INFORME DE LA DIRECCIÓN DE VERIFICACIÓN DE CONTRATOS	N° 100/10
FECHA	03/09/2010
INSTITUCIÓN	Gobernación de Presidente Hayes
Exps. N°	10940/10
CONTRATO N°	63/2009
FECHA	17/11/2009
PROCEDIMIENTO	Licitación Pública Nacional N° 07/09
OBJETO	"Construcción de Aljibes en Varias Comunidades"
AUTORIDAD FIRMANTE	Oscar Venancio Núñez Giménez - Gobernador
EMPRESA	Ykua Saka Ingeniería S.R.L.
RUC	80024614-4
ID LLAMADO N°	152913
MONTO ADJUDICADO	Gs. 1.495.000.000.-
C.C.	LP-22015-09-47614

En virtud a las prerrogativas establecidas en la Ley 3439/07, de efectuar la verificación de ejecución de los contratos suscritos por los organismos, los gobiernos departamentales y las municipalidades, sujetos al sistema de contrataciones del sector público, la Dirección Nacional de Contrataciones Públicas, ha decidido efectuar una verificación acerca de la ejecución del contrato suscrito entre la Gobernación de Presidente Hayes y la firma Ykua Saka S.R.L., para la *"Construcción de Aljibes en Varias Comunidades"*.

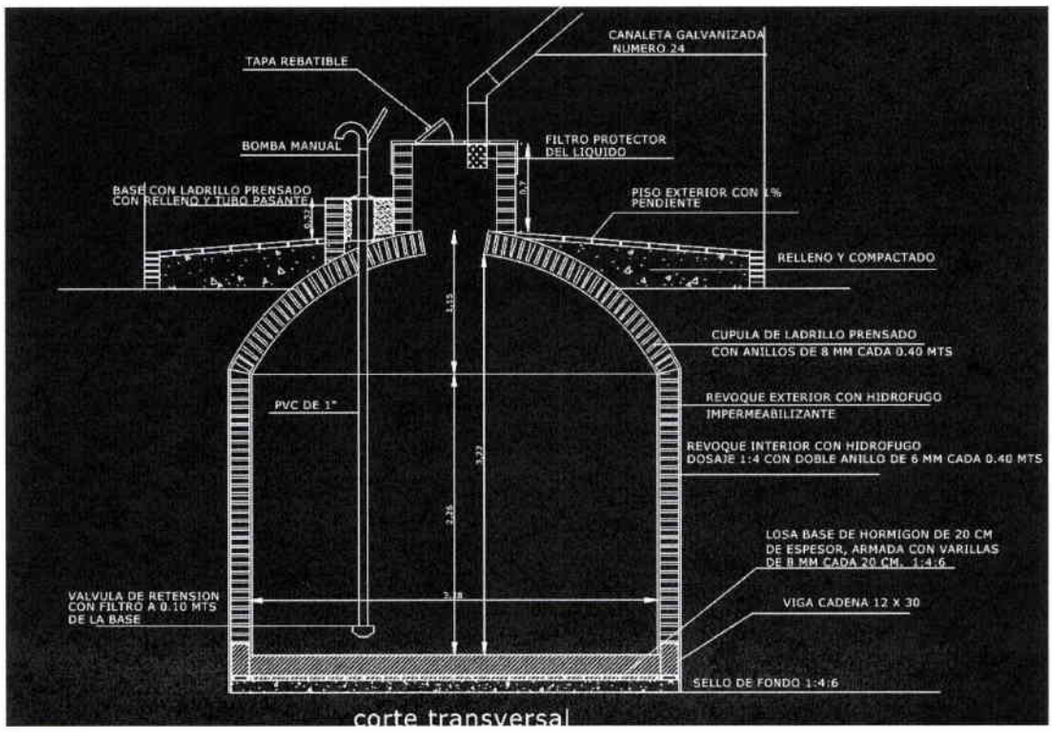
A continuación puede observarse el plano de los aljibes a construir, desde la óptica de un corte transversal. La imagen ha sido adosada al informe a los efectos de comparar lo percibido con lo efectivamente construido.

Siguiendo el orden del informe realizado por la D.N.C.P. en el cual en la página 6 se refieren a la Verificación In Situ expresan: "*A continuación se observa el plano de los aljibes a construir, desde la óptica de un corte transversal...*" a partir de aquí se hace mención a que los Aljibes no se encontraban de acuerdo al plano mencionado precedentemente evidenciando la falta de *canaletas galvanizadas, la tapa rebatible, el filtro protector del liquido y la bomba manual.*

En ese sentido cabe señalar que el plano al cual se hace mención en el informe es un **PLANO DE REFERENCIA,** no es un plano **CONSTRUCTIVO NI TAMPOCO EJECUTIVO** esto es así, no por una interpretación, sino por que el mismo PLIEGO DE BASES Y CONDICIONES lo establece así, más precisamente en la página 51, por

esta razón dicho plano no debe ser tenido en cuenta para las observaciones. Aparentemente el plano obrante en el PBC es un típico modelo de aljibe que se puede encontrar en LIBROS O MANUALES, es decir que el autor del PBC posiblemente ha escogido una de estas, a fin de ilustrar como luce un aljibe, pero al solo efecto REFERENCIAL, incluso podemos afirmar que en nuestros días estos planos pueden extraerse de una página de internet sin muchos inconvenientes, por lo que no se ajusta para la efectiva construcción de la obra contratada.

Ahora bien, puesto que en el PBC se hace referencia a las características de los accesorios, y de igual modo en el plano se encuentran consignados los mismos, la razón de ser de ello sería que la contratista los provea, puesto que el contexto general del contrato es la construcción de los aljibes, y de nada serviría ello si por ejemplo no es instalada la bomba manual para sacar el agua.

3.4.1. San José

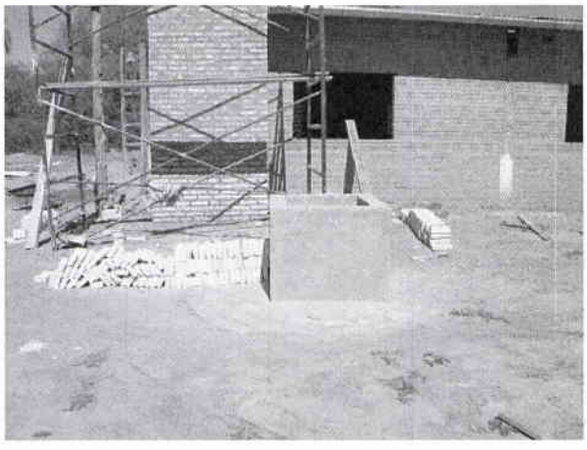
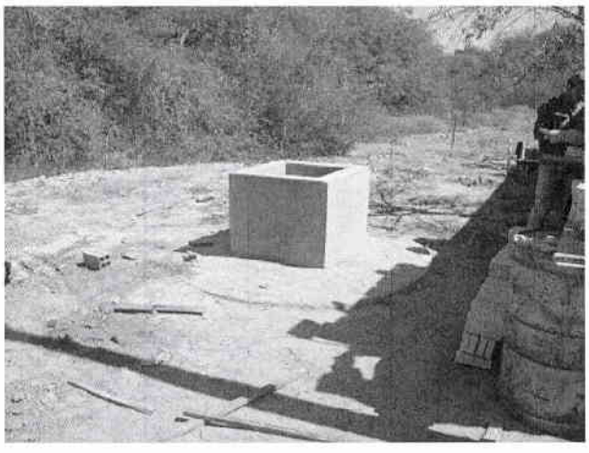
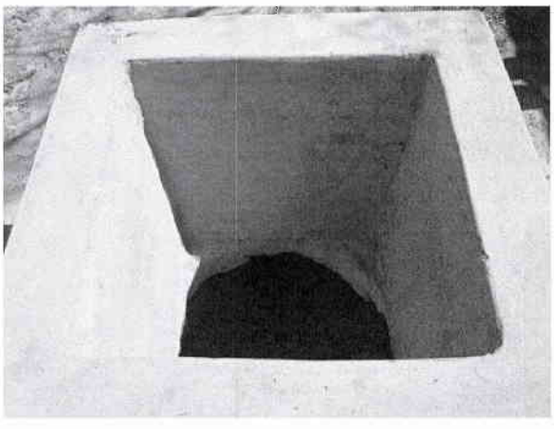
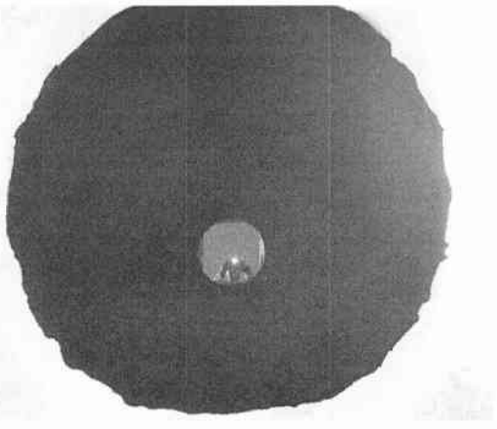
En la localidad de San José, se ha observado dos aljibes ubicados en una iglesia en construcción.

Como puede observarse en las imágenes que anteceden, al igual que en las subyacentes, la obra difiere en demasía con lo proyectado en el plano, ya que a simple vista le falta la canaleta galvanizada, la tapa rebatible, el filtro protector del líquido, y la bomba manual.

Aljibe 6

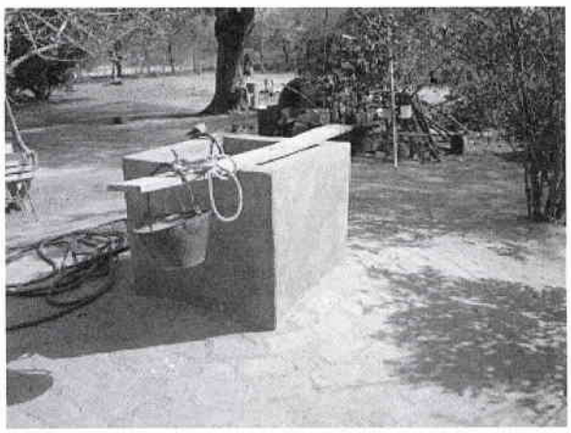
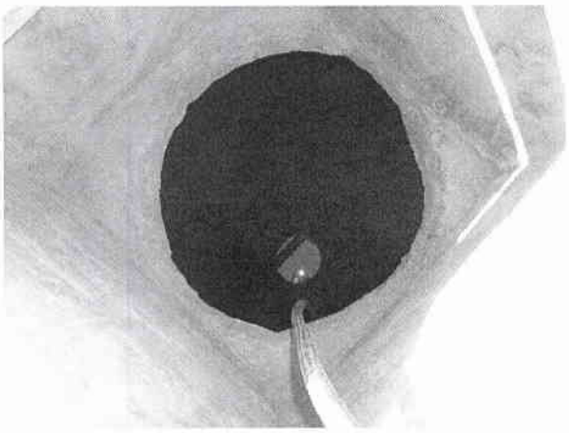
Como puede observarse en este aljibe, los pobladores de la zona deben de recurrir a extraer agua del mismo utilizando un balde, puesto que aun no posee instalada la bomba manual.

Aljibe 7

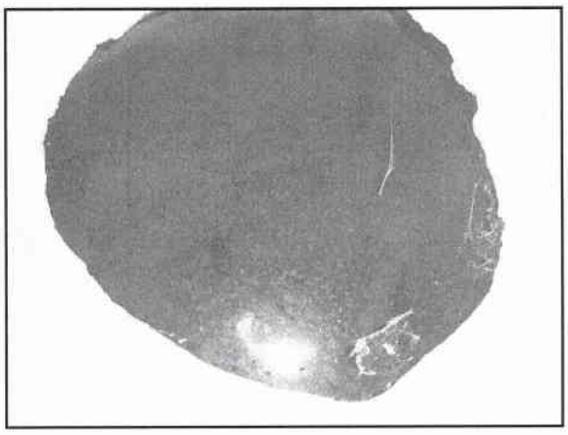
En estas imágenes es posible observar que el aljibe se encuentra tapado unicamente con una tapa de madera improvisada, son embargo deberia de contar con una tapa rebatible y un filtro protector del líquido, todo ello a efectos de que el agua no se contamine con basura, como de hecho ha acontecido como se observa en la imagen del lado derecho.

3.4.3. 12 de Junio

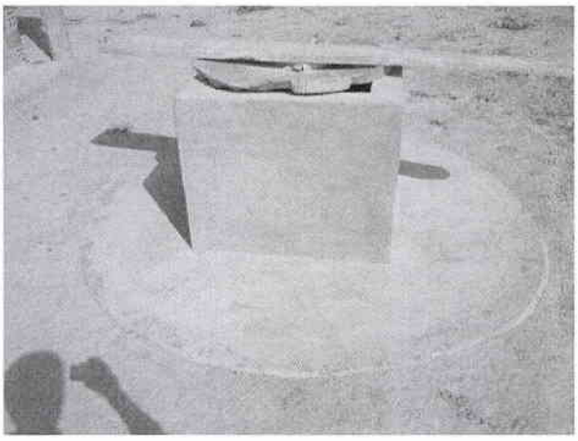
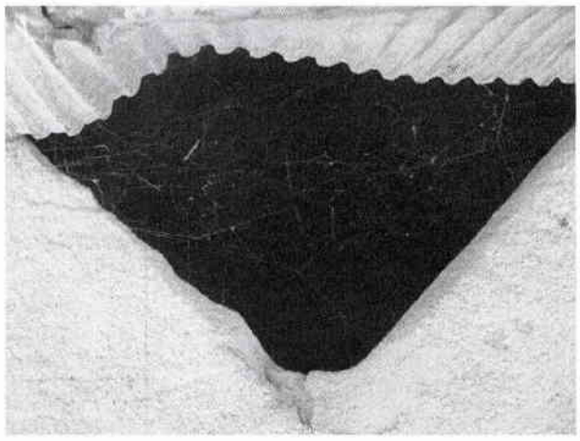
Al igual que en los aljibes que ya hemos comentado, el presente, ubicado en la localidad de 12 de Junio, tampoco cuenta con los implementos ya mencionados. En razón a ello, los pobladores habrían improvisado una tapa de chapa para tapar el aljibe. De igual modo, como puede observarse en la imagen de la derecha, el interior del mismo se encuentra con telarañas, dada la precariedad de la tapa.

Aljibe 1

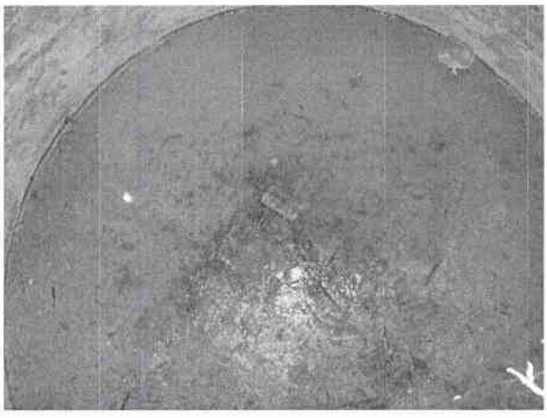
Se puede observar en estas imágenes que el aljibe cuenta con una canaleta, mas no hemos podido determinar si la misma ha sido instalada por los pobladores o por la

firma adjudicada. En la imagen de la derecha se pude apreciar que la poca agua que se encuentra en el mismo, se encuentra llena de basura, esto es obvio atendiendo a que no cuenta con tapa, ni filtro para que el agua vertida de la canaleta no se encuentre contaminada.

Conforme lo comentado por un poblador de la zona, este aljibe ya ha sido cargado en oportunidades y sin embargo, al día siguiente de ello, el mismo se encuentra seco, cuestión que podría deberse a fisuras en el mismo.

Aljibe 2

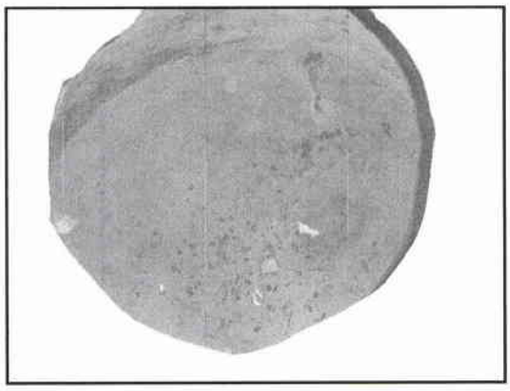
Este aljibe tampoco cuenta con los accesorios. El mismo al momento de la verificación se encontraba seco.

Aljibe 3

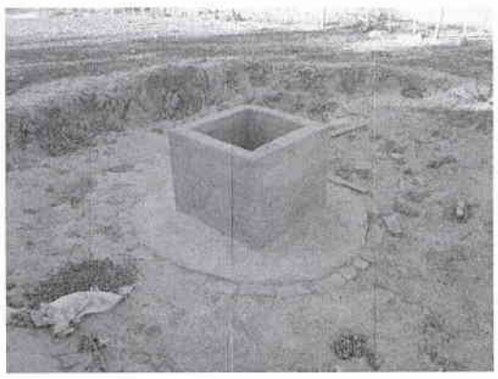
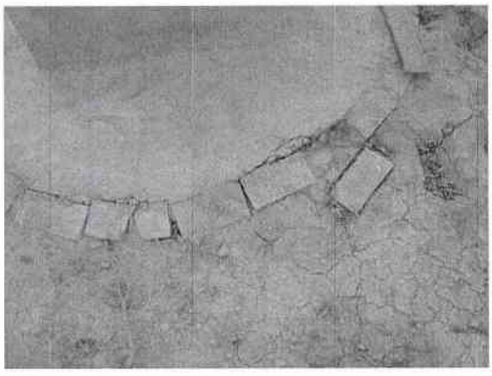
Como puede observarse en las imágenes, los ladrillos del borde del piso exterior se desprenden del mismo.

Con respecto a los ladrillos sueltos de los bordes exteriores de los aljibes, no hay comentarios, los mismos pueden deberse a interminables sucesos que pueden ir desde un golpe sea o no intencional, entrada de un camión, un niño jugando, un tropiezo en fin interminables posibilidades.

Aljibe 4

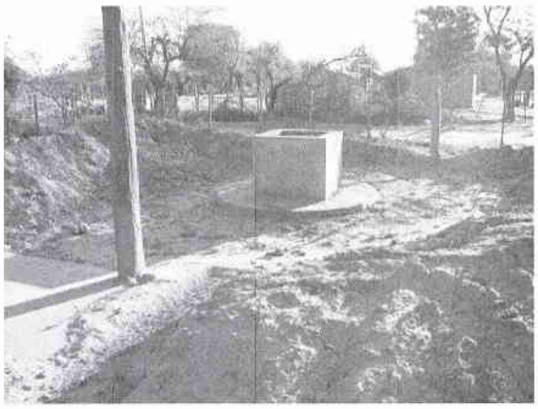
En estas imágenes es posible observar el cúmulo de tierra que se encuentra a los alrededores del aljibe. Sobre el punto conviene recordar lo expuesto en el PByC, en relación a la limpieza del lugar, que dice que *"El contratista deberá dejar toda el área al termino de los trabajos en condiciones de optimas de limpieza, retirando todo material de residuo, ya sea de la tierra extraída, o de los materiales utilizados.".*

Aljibe 5

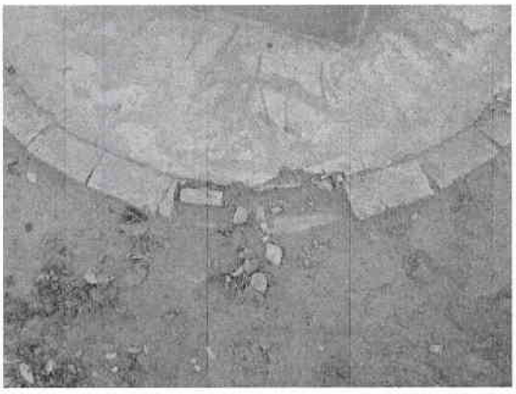
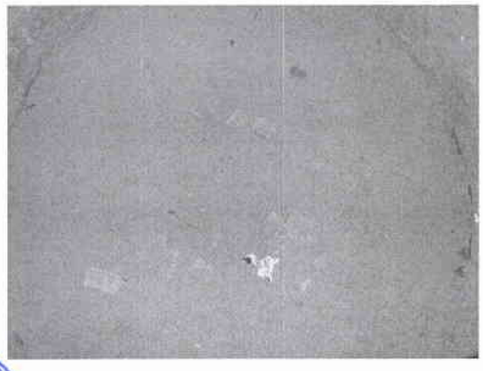
En estas imágenes podemos observar que los ladrillos se desprenden del borde del piso exterior. El interior del aljibes encuentra lleno de tierra, basura y ladrillos rotos.

De acuerdo a lo manifestado por el Sr. Domingo Pavón –poblador de la zona-, el presente aljibe fue

llenado de agua, posterior a ello pudo escuchar que el mismo "reventó". Luego de eso, el mismo es llenado y rápidamente se seca nuevamente.

Aljibe 6

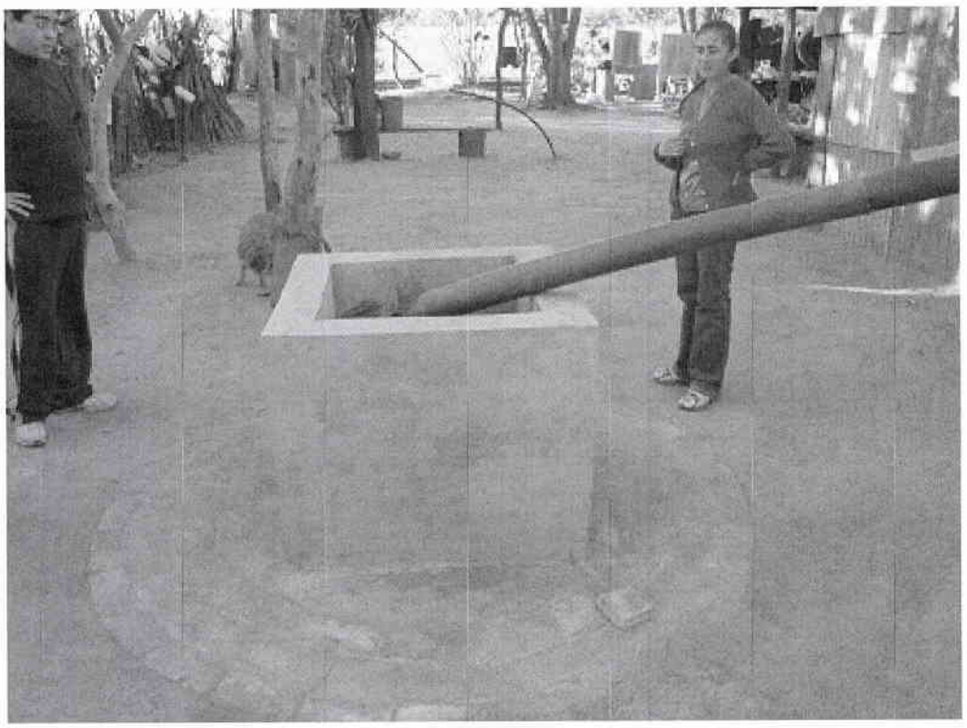
Nótese la precariedad con la cual los pobladores han tenido que "fabricar" un filtro para que el agua que desciende por la canaleta no se encuentre con impurezas. Cabe mencionar que el mismo no resulta tan efectivo, puesto que el aljibe no tiene tapa.

3.4.6. Lagunita

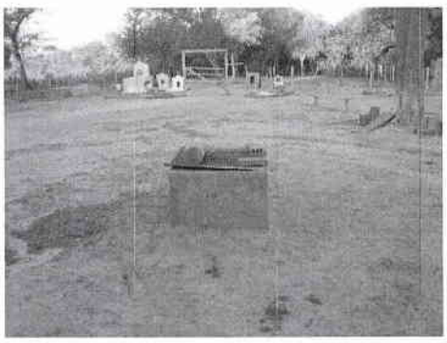
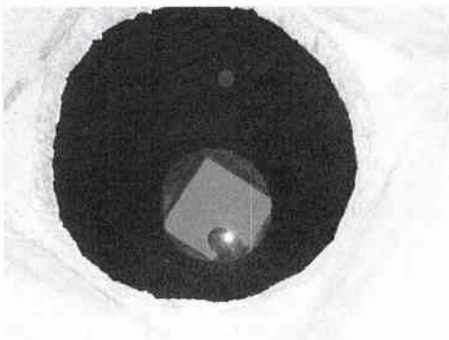
La situación en la localidad de Lagunita, es la misma que en las demás. El aljibe se encuentra sin contar con todos los accesorios, razón por la cual la firma habría incumplido con las EETT del PByC.
